**PARCO EOLICO DA 6 WTG da 6 MW/CAD E SISTEMA
DI ACCUMULO DELL'ENERGIA DA 18 MW**

**MEMORIA DI RISPOSTA ALLA RICHIESTA DI
INTEGRAZIONI DEL 05.04.2022**

SORGENIA RENEWABLES S.R.L.

Figura: Inquadramento su tavola 5.1 "Acque designate per l'estrazione di acque destinate al consumo umano"

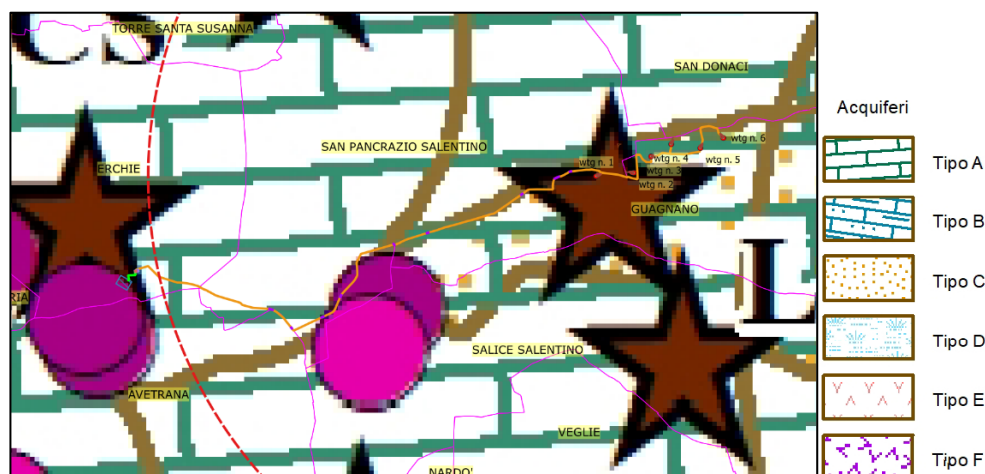
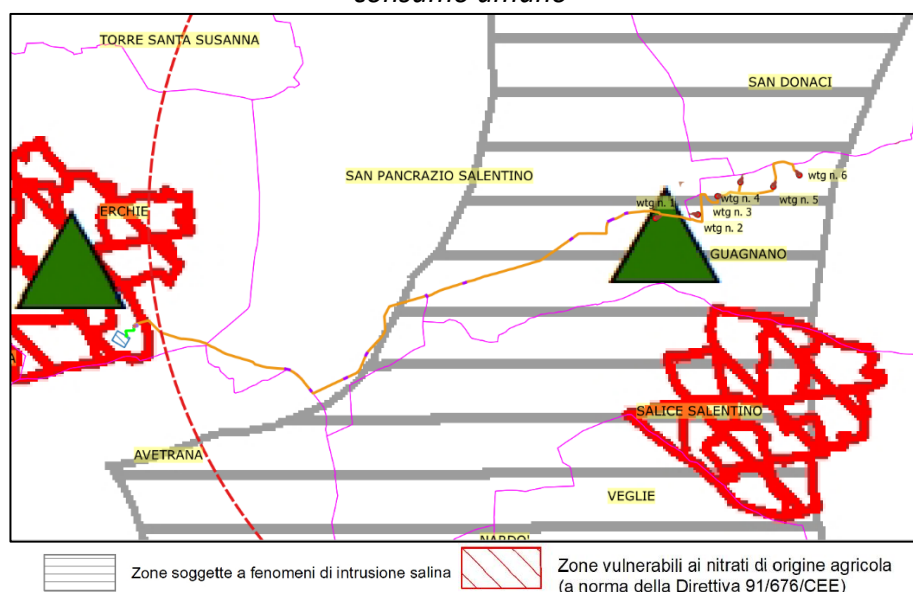
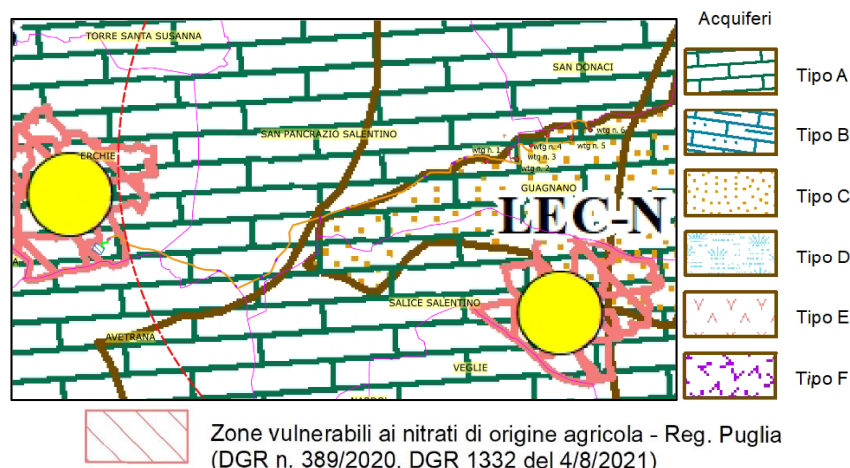
1.1.f di integrare l'analisi di compatibilità con la pianificazione relativa alla qualità delle acque con l'analisi delle *interferenze* con il Piano di gestione delle acque, adottato dall'Autorità di bacino distrettuale dell'Appennino Meridionale;

L'area in oggetto, da cartografia PGA 2021-2027 (III Ciclo) ricade all'interno delle seguenti aree protette (Tavole 5.1, 5.2, 5.3, 5.4, 5.5):

- Acquiferi di tipo B e C (Tavola 5.1);
- Zone soggette a fenomeni di intrusione salina (Tavola 5.4.A);
- Zone vulnerabili ai nitrati di origine agricola – Reg. Puglia (DGR N.389/2020, DGR 1332 del 4/8/2021) (Tavola 5.4.B) per la sola area di Storage.

A riscontro della presenza delle interferenze appena elencate è importante fare alcune precisazioni:

- **Gli acquiferi di tipo B sono classificati come Calcereo-marnoso-argillosi;**
- **Gli acquiferi di tipo C sono classificati come Silico-clastici e detritici;**

In merito a tale classificazione il PGA non contiene prescrizioni che impediscano la realizzazione dell'intervento proposto.

A riscontro di quanto prescritto negli articoli appena citati si precisa che non ci saranno emungimenti di acque sotterranee né in fase di realizzazione né in fase di manutenzione delle opere in progetto.

Pertanto l'intervento è compatibile con quanto prescritto dal PGA e conseguentemente dal PTA della Regione Puglia.

Per quanto riguarda le zone vulnerabili da nitrati, il PGA individua il Comune di Erchie (dove è ubicata l'area di storage e SSE) come *Zona vulnerabile* della provincia di Brindisi (DGR 389/2020). All'interno della relazione del PGA, si specifica che risulta vigente il Piano di Azione Nitrati approvato con DGR n. 1408 del 06.09.2016. Attualmente è in fase di predisposizione la proposta di Programma d'Azione che risulta sottoposto a procedura VAS (la scadenza della consultazione preliminare si è conclusa il 3 dicembre 2020). Inoltre, con DGR n. 1332 del 04/08/2021 la Regione ha modificato e integrato le ZVN precedentemente approvate con DGR n.2273 del 02.12.2019 e DGR n. 389 del 19.03.2020.

A riscontro di quanto prescritto dall'articolo appena citato si precisa che non ci saranno emungimenti di acque sotterranee da utilizzare in fase di realizzazione o manutenzione delle aree di progetto.

Pertanto l'intervento è compatibile con quanto prescritto dal PGA e conseguentemente dal PTA della Regione Puglia.

fig. ULA/MW temporanee nel 2016 nella fase di costruzione per diverse fonti rinnovabili (fonte GSE)
 Nello specifico, l'eolico nel 2016 ha registrato un rapporto ULA/MW relativo alla fase di costruzione di 17 ULA/MW.

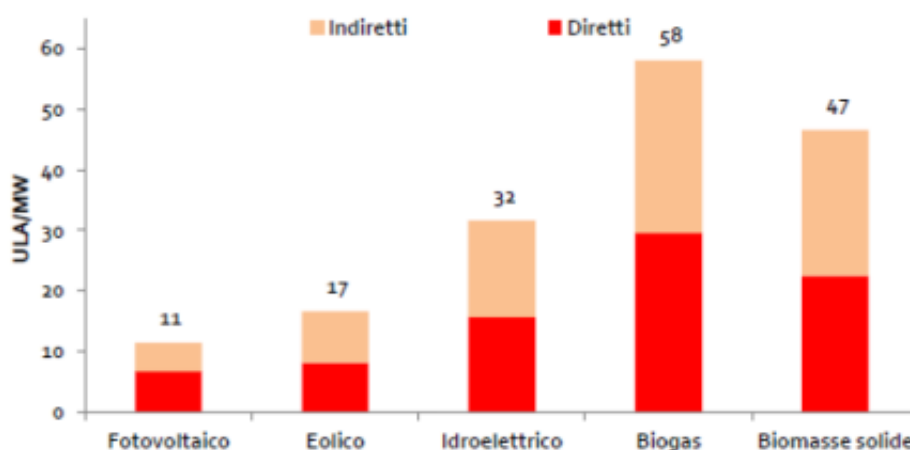
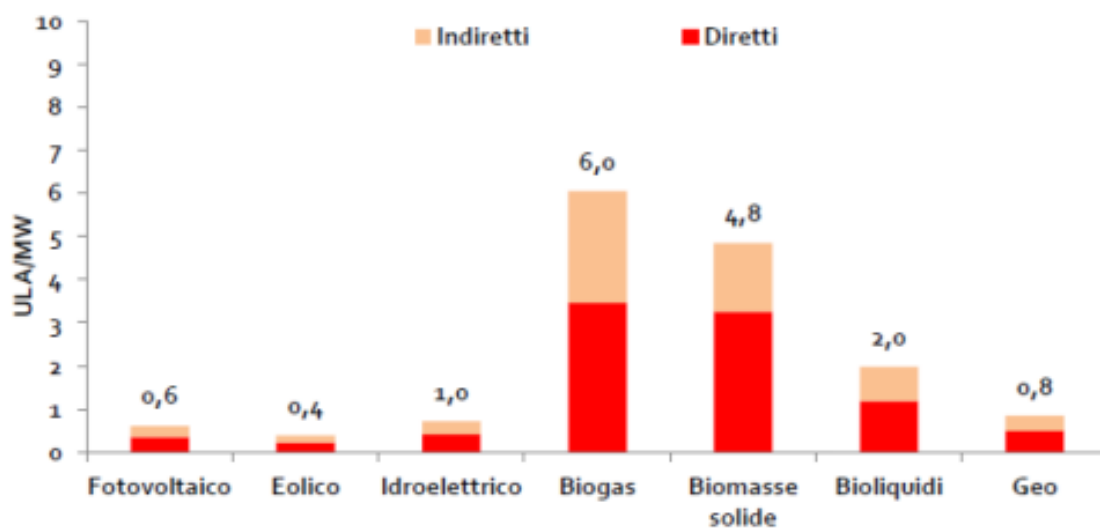
1.2 Relativamente alle ricadute occupazionali stimate, si richiede di fornire la quantificazione del personale impiegato:

12a. in fase di cantiere, suddiviso per tutti gli ambiti (impianto eolico e dorsali MT, impianto di utenza, impianto di rete, storage) e per le seguenti attività: progettazione esecutiva ed analisi in campo; acquisti ed appalti; Project Management, Direzione lavori e supervisione; sicurezza; lavori civili; lavori meccanici; lavori elettrici; lavori agricoli;

12b. in fase di esercizio, suddiviso per tutti gli ambiti (impianto eolico e dorsali MT, impianto di utenza, storage) e per le seguenti attività: monitoraggio impianto da remoto, lavaggio moduli, controlli e manutenzioni opere civili e meccaniche, verifiche elettriche, attività agricole;

12c. in fase di dismissione, suddiviso per tutti gli ambiti (impianto eolico e dorsali MT, impianto di utenza, storage) e per le seguenti attività: appalti, Project Management, Direzione lavori e supervisione; sicurezza; lavori di demolizione civili; lavori di smontaggio strutture metalliche; lavori di rimozione apparecchiature elettriche; lavori agricoli.

Nello specifico, l'eolico nel 2016 ha registrato un rapporto ULA/MW relativo alla fase di manutenzione di 0,4 ULA/MW.

Riferendosi a quanto riportato in precedenza, si può stimare un impatto socio-economico positivo dell'iniziativa, sia in termini di impiego di personale per la costruzione e la conduzione dell'impianto, che per le ricadute economiche per la comunità locale.

Per l'impianto in progetto si possono stimare le seguenti presenze riferite alle diverse fasi:

- cantiere: per la durata di 1 anno una presenza media di 25 persone con variazioni da un minimo di 10 fino a 90 presenze giornaliere. Complessivamente la stima è di 8000 giornate/uomo.
- esercizio: mediamente, attraverso personale diretto ed indiretto, 1 unità dedicata alla gestione della sottostazione elettrica e del BoP e 2 unità dedicate alla gestione degli aerogeneratori e dello storage.
- dismissione: stima di 1500 giornate/uomo.

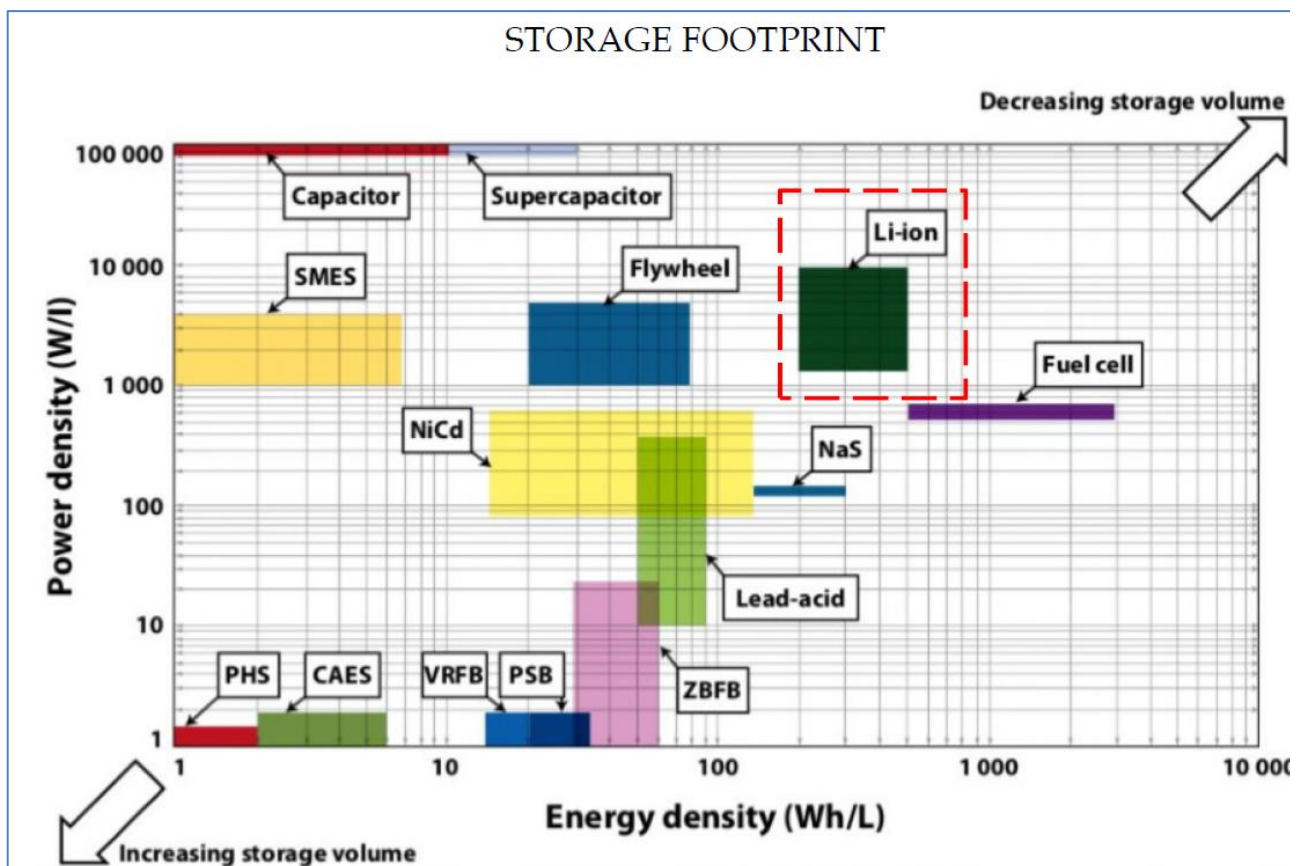
2.1a. integrare il quadro conoscitivo relativo alla soluzione tecnologica adottata per l'impianto di accumulo. Effettuare un'analisi comparativa delle tipologie di batterie attualmente disponibili: litio-ioni, a circolazione di elettrolita, con elettrolita acquoso (piombo acido, nichel/cadmio, nichel/metal idruro), ad alta temperatura (sodio/zolfo, sodio/cloruro di nichel). La soluzione adottata dovrà essere individuata a seguito dell'analisi dei contenuti della tabella comparativa sopra richiamata, con particolare riferimento al tempo di vita, ai cicli di carica/scarica, alla manutenzione, ai costi di installazione e di esercizio. Dettagliare altresì le procedure che saranno necessarie all'atto della dismissione degli accumulatori, al termine del ciclo di vita. Si richiede inoltre di rappresentare lo schema di esercizio del BESS (accumulo e rilascio dell'energia, regolazione del flusso per renderlo più costante possibile);

Le **batterie a Litio-ioni**, risultano essere attualmente le migliori dal punto di vista della potenza, della densità di energia e dell'alta efficienza, con un accettabile durata di vita (una media di circa 6000 cicli/vita) ed un importante ribasso del prezzo di acquisto negli ultimi anni. Si prevede che le batterie agli ioni di litio saranno le padrone del mercato per almeno i prossimi 15 anni.

Per tale motivazione le batterie utilizzate per lo storage industriale da 18 MW in progetto saranno di tipo LITIO-IONI.

Figure 1 battery rack

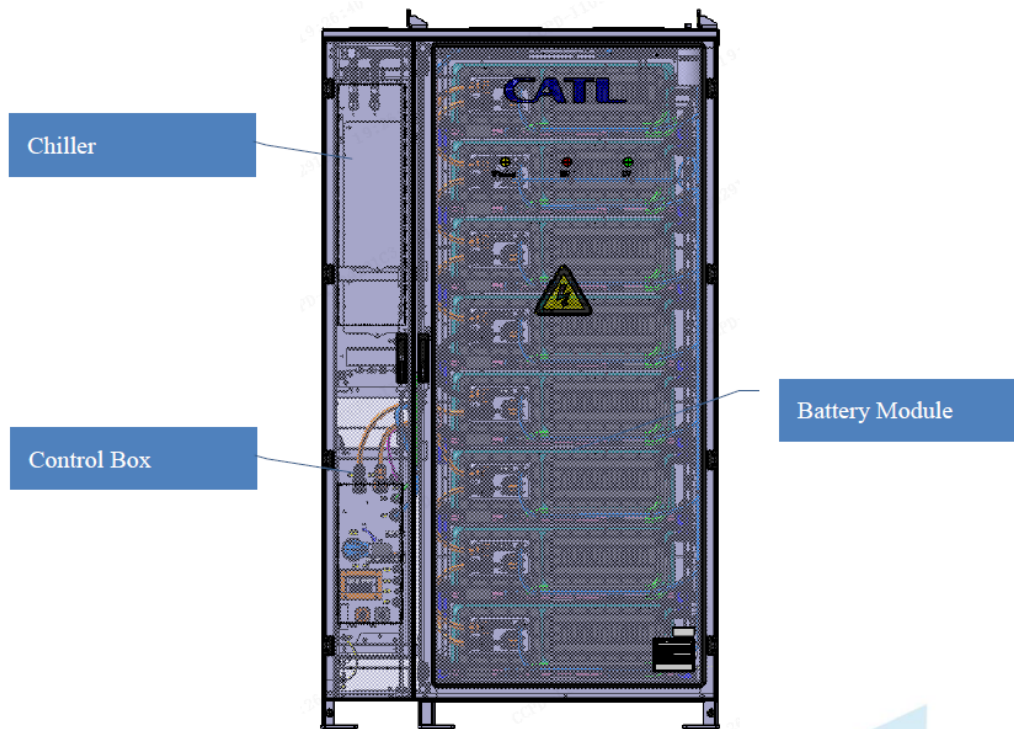
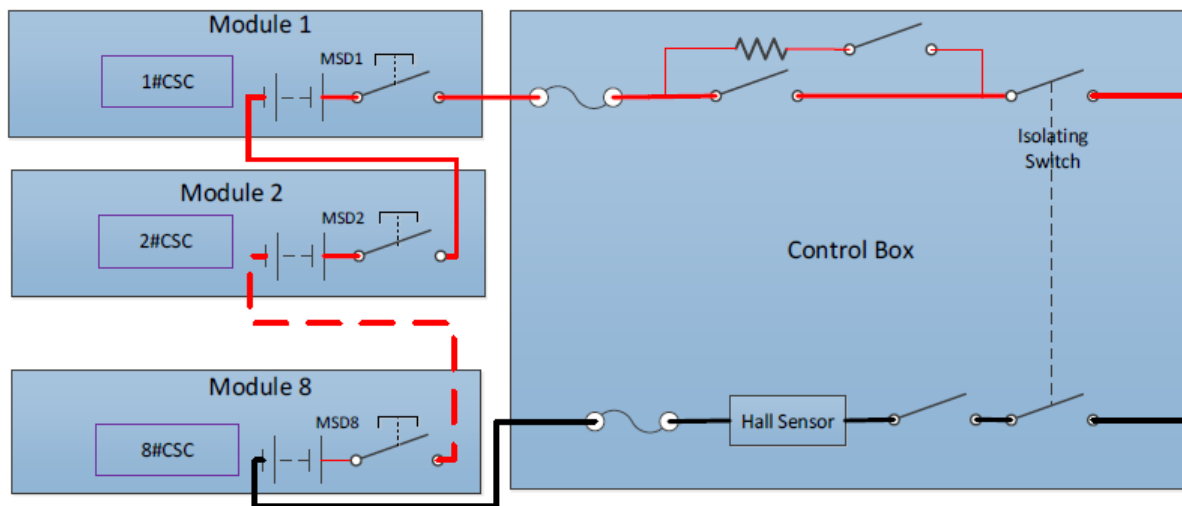
21b. presentare la scheda tecnica completa della stazione di accumulo scelta. Nel caso fosse il risultato di assemblaggio di più componenti (containers, parco batterie ecc.), presentare le schede tecniche dei singoli elementi in cui si articola il singolo container e delle ulteriori parti a comune dell'impianto (aree o impianti a servizio);

Fig. Tipologia costruttiva esistente di recinzione a spadoni di una stazione elettrica

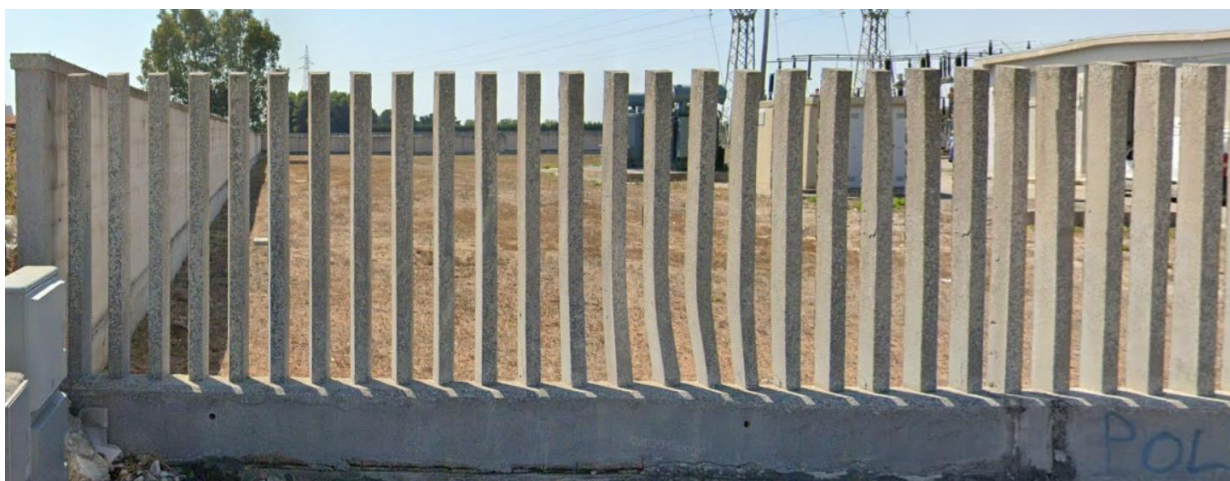
21d. presentare uno studio sul paesaggio relativo alla scelta dei materiali con cui viene realizzata l'opera con particolare riferimento: alla recinzione, alle parti impiantistiche fisse, al piazzale, alle specie arbustive messe a dimora, ecc.;

La recinzione idonea scelta, che viene adoperata per tutte le opere elettriche in alta tensione, è della tipologia a spadoni in calcestruzzo. Tale recinzione raggiunge i 2,5 m di altezza complessivi ed è composta da una base (un muro in cls armato di spessore 60 cm), sul quale vengono installati tali "spadoni prefabbricati". Tale tipologia di recinzione non solo ha funzione di barriera visiva, ma è anche più resistente ad eventuali intrusioni esterne.

QUADRO CONOSCITIVO RICETTORI

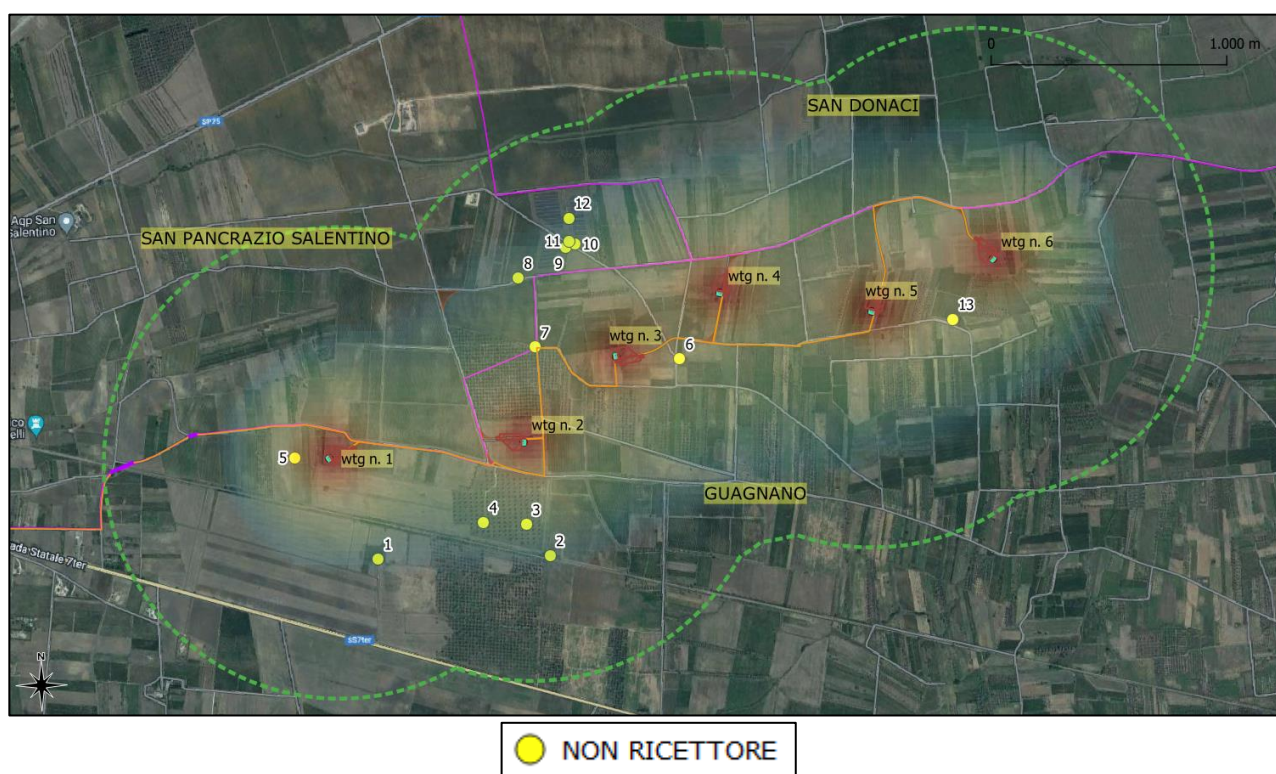
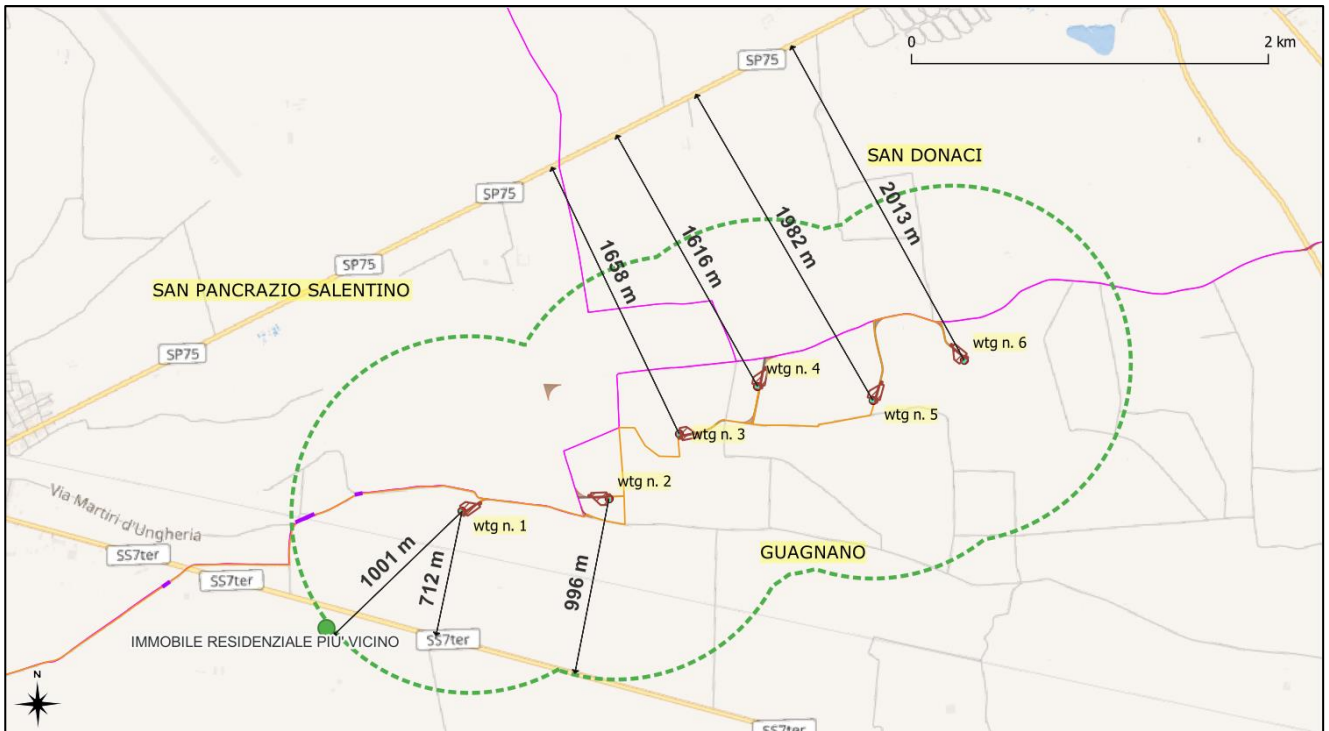
7.3.a. dare evidenza dei risultati della campagna di monitoraggio acustico ante operam, per la misurazione del rumore di fondo, che dovrà essere preceduta da una fase conoscitiva per disporre di un quadro il più chiaro possibile (anche con rilievi fotografici e cartografie localizzative) circa il contesto in cui l'impianto s'inserisce, con particolare riferimento ai ricettori e alle sorgenti (principale e secondarie) presenti nell'area oggetto di indagine; i tempi di misurazione utili all'analisi del rumore devono essere abbastanza lunghi da coprire le situazioni di ventosità e direzione del vento a terra e in quota tipiche del sito oggetto di indagine (per la condizione di velocità del vento < 5 m/s si deve intendere quella misurata al ricettore).

Si riporta di seguito un inquadramento su ortofoto di tutti gli edifici in un buffer di 1 km dalle WTG. Come riportato nello Studio di Impatto Acustico, si tratta di edifici non adibiti ad ambiente abitativo, e quindi non considerabili come ricettori.

- Non ci sono sorgenti sonore industriali;
- Non ci sono sorgenti sonore antropiche ad esclusione della SS7 TER (a oltre 700 metri dalla più vicina WTG)
- L'unico rumore è quindi quello derivante dall'attività agricola
